## 資訊與影音商品檢測技術一致性研討會

## 家電商品檢測技術一致性研討會

開會時間:97年4月30日

議題 2: CNS14335' 5.2.10 節，電源線固定座應設計如下：

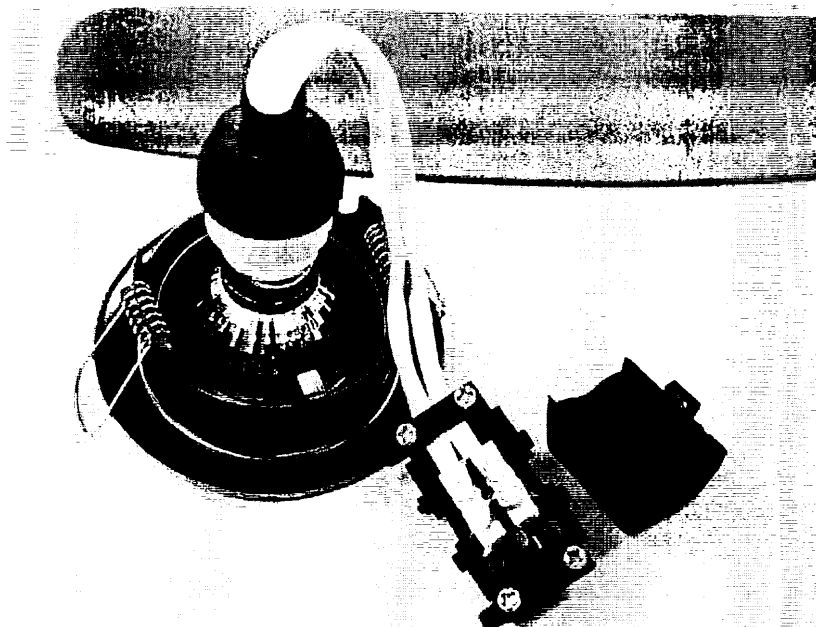
(a) 至少有一部分固定至燈具或完全附著在燈具上。以下略. . . .。而如下圖片，若電源線固定座符合第 II 章節沿面及空間距離之要求，則電源線固定座是否不需固定於燈具本體上？

**決議:**圖片中電源線藉由束線帶固定於燈其上已符合電源線固定要求，但須確認 燈座周圍配件材質之耐燃試驗。
